Βελτιωμένοι τεντωτήρες 531 0564 30

Κατασκευαστής οχήματος:
Seat, Volkswagen

Κινητήρας: 1.4i 16V (AFH)

Έκδοση 10.2007 (αντικαθιστά το 08.2007)
INA 0009

Εικόνα 1: 531 0564 30 (μπροστινή όψη)

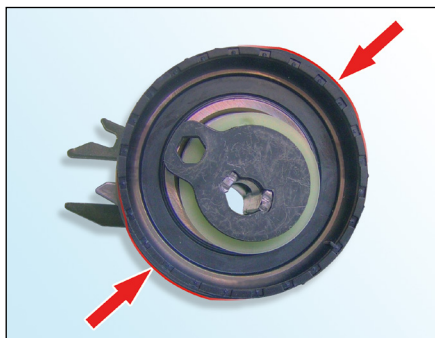
Ο τεντωτήρας **531 0564 30** είναι βελτιωμένος όσον αφορά τους θορύβους και κατασκευάστηκε ειδικά για τις παραπάνω εφαρμογές.

Η ασυνήθιστα παραμορφωμένη επιφάνεια επαφής δεν είναι κατασκευαστικό πρόβλημα!

Οι κόκκινες ενδείξεις (**εικόνα 1** και **εικόνα 2, βέλη**) διευκρινίζουν αυτό το χαρακτηριστικό γνώρισμα.

Εικόνα 2: 531 0564 30 (πλάγια όψη)

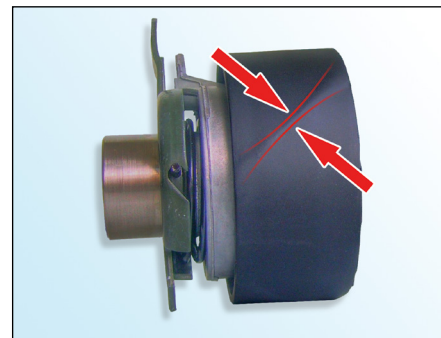
Η επιφάνεια κύλισης της τροχαλίας τάσης παρουσιάζει διαγώνια εξογκώματα (**εικόνα 2**).
